### ACUERDO No. 796 1 de octubre de 2015

Por el cual se aprueba la incorporación del cambio en los límites de generación y absorción de potencia reactiva de la central de generación Meriléctrica y las respectivas curvas de carga

### Curva de Capacidad MERILECTRICA

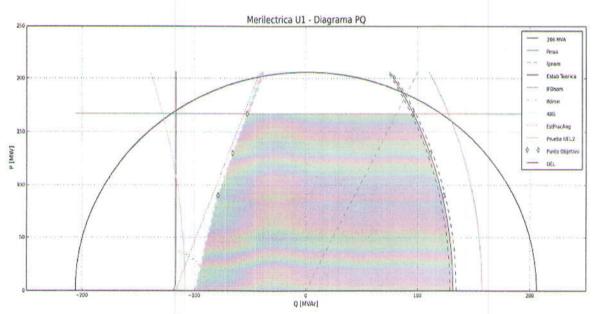
**PRIMERO.** Aprobar la declaración de una nueva curva operativa de carga para la central de generación Merilectrica, en la que se define la capacidad para entrega y absorción de potencia reactiva de la unidad en función de la potencia activa generada.

**SEGUNDO.** Aprobar la modificación de los valores máximos para entrega y absorción de potencia reactiva de la central de generación Merilectrica a la potencia efectiva neta de la unidad de generación correspondiente.

Unidad	Parámetro a Modificar	Valor Anterior	Valor Nuevo
MERILECTRICA 1	Cap Gen Reactivos (Mvar) en 167 MW	60	96
	Cap Abs Reactivos (Mvar) en 167 MW	-35	-53
	Cap Gen Reactivos (Mvar) en 130 MW	60	111
	Cap Abs Reactivos (Mvar) en 130 MW	-35	-66
	Cap Gen Reactivos (Mvar) en 90 MW	60	123
	Cap Abs Reactivos (Mvar) en 90 MW	-35	-79
